Sy03 A-Nr. 211
 Labormitteilung

Betr.: ~~Vorl. Freigabe~~ ~~Endgült. Freigabe~~ Änderung

Steuerung Glattkomma

3361-1319-1

Basisschaltplan:

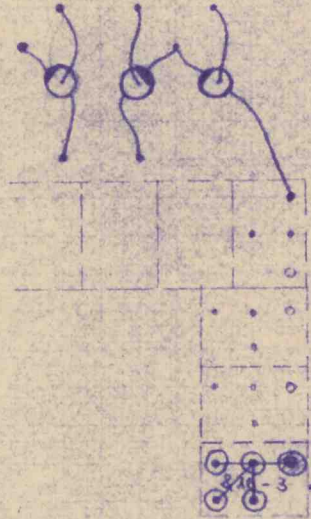
Änderung nach Angaben auf Blatt 2
 (Normalisieren bei Glattkomma)

Änderung: (29) gr 28a-g43 in 28a-b41 /

neu:	gn	Y 16	- b 37 /
	br	Y 76	- b 39 /
	rs	g 43	- n 41 /
	rs	f 37	- o 41 /
	rs	f 39	- o 42 /
	rs	n 30	- n 42 /

Blankdraht: c 36 - c 40 /
